【公報種別】特許法第17条の2の規定による補正の掲載

【公開番号】特開2006-232182(P2006-232182A)

【手続補正書】

【図1】

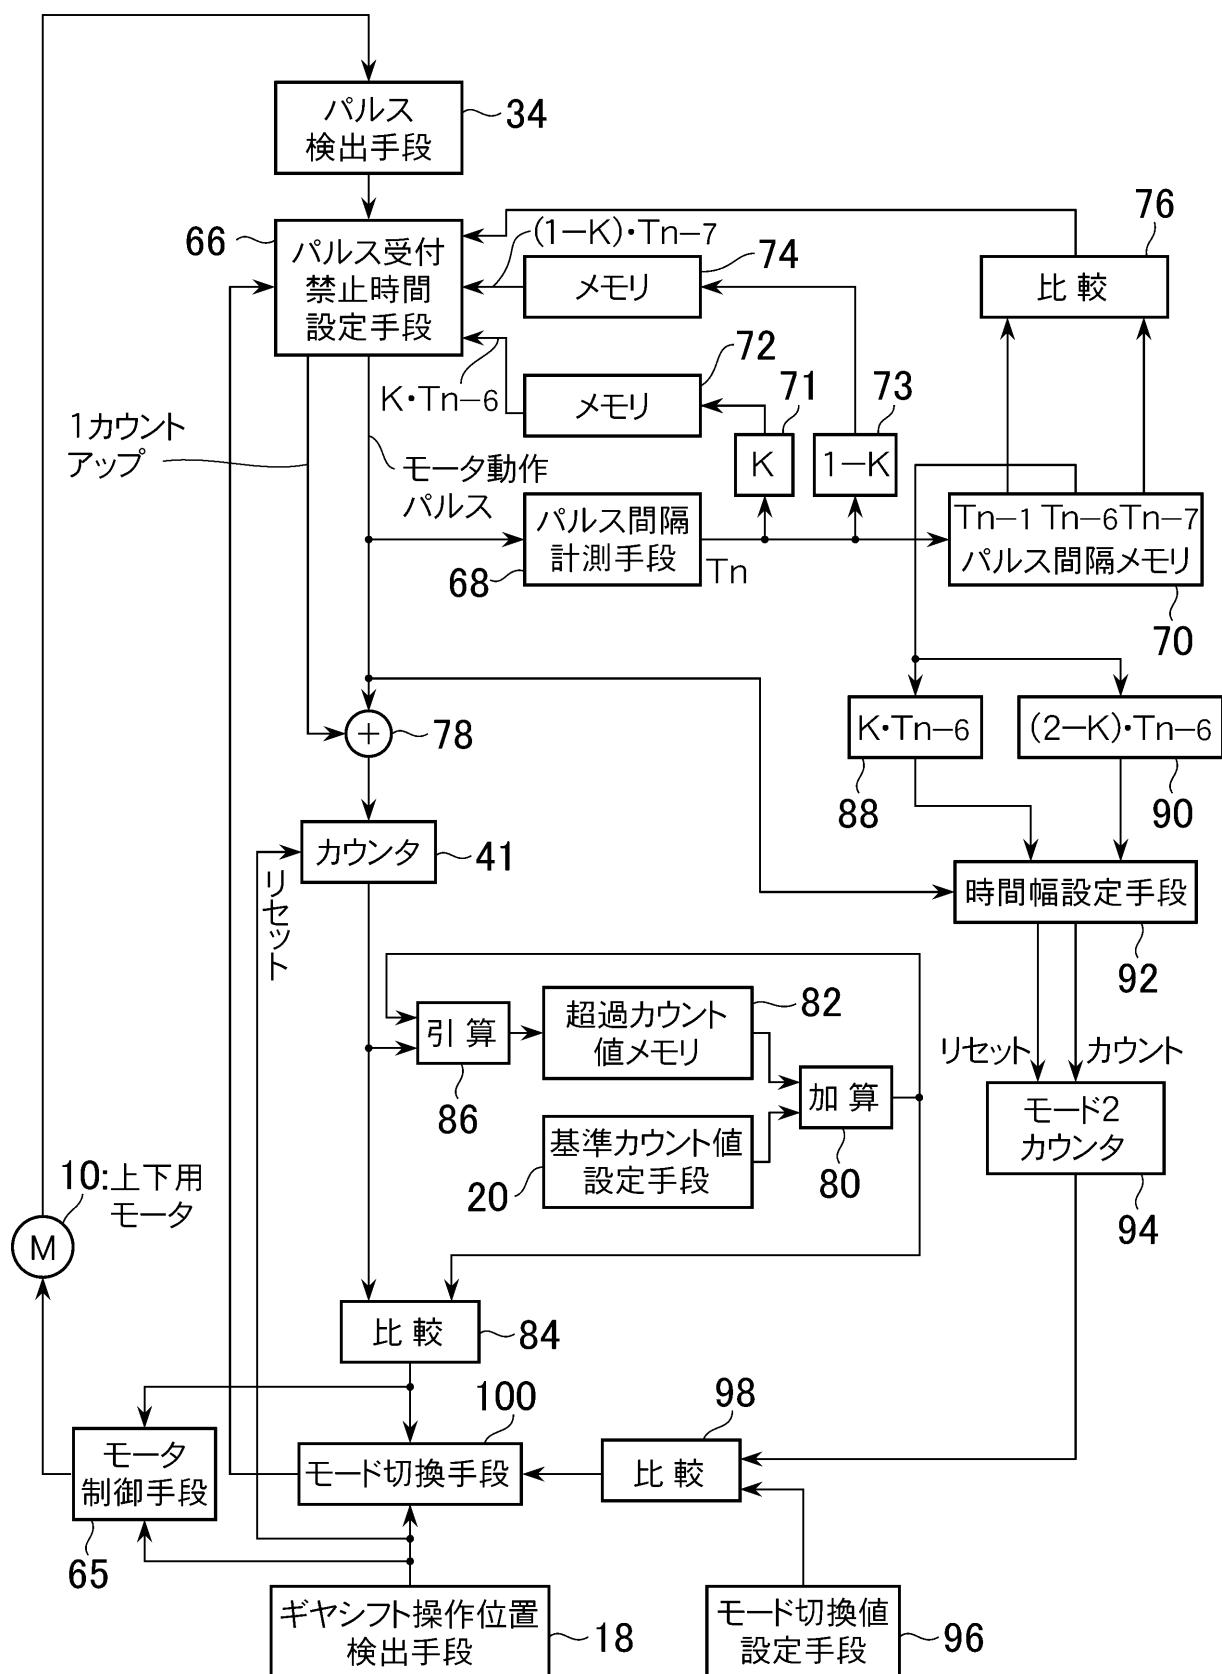
【補正対象書類名】図面

【補正対象項目名】図1

【補正方法】変更

【図6】

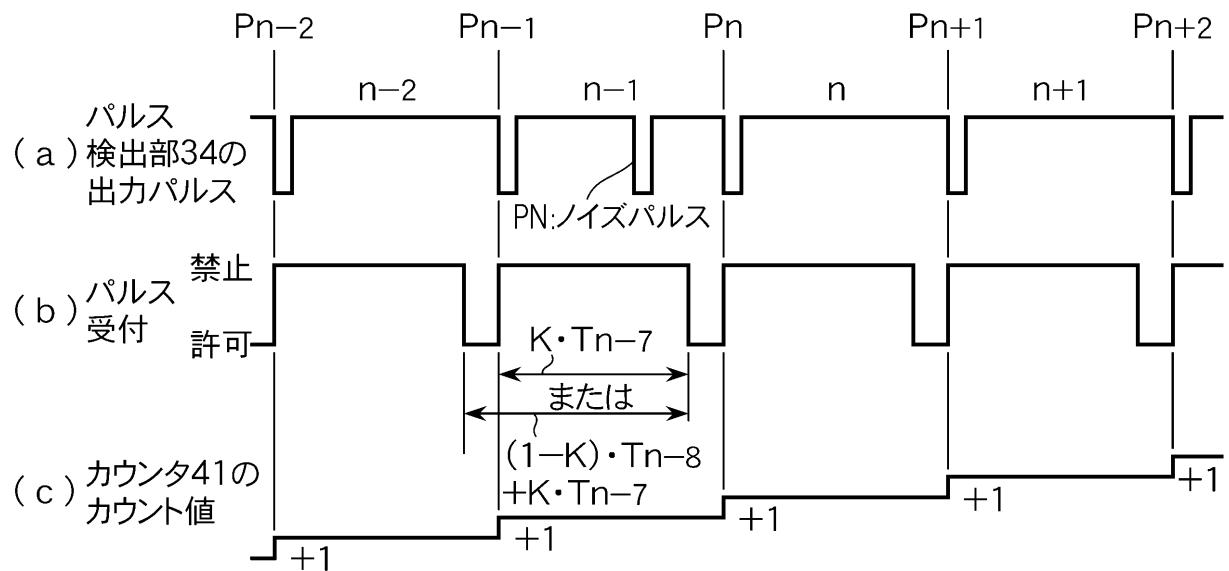
【補正対象書類名】図面

【補正対象項目名】図6

【補正方法】変更
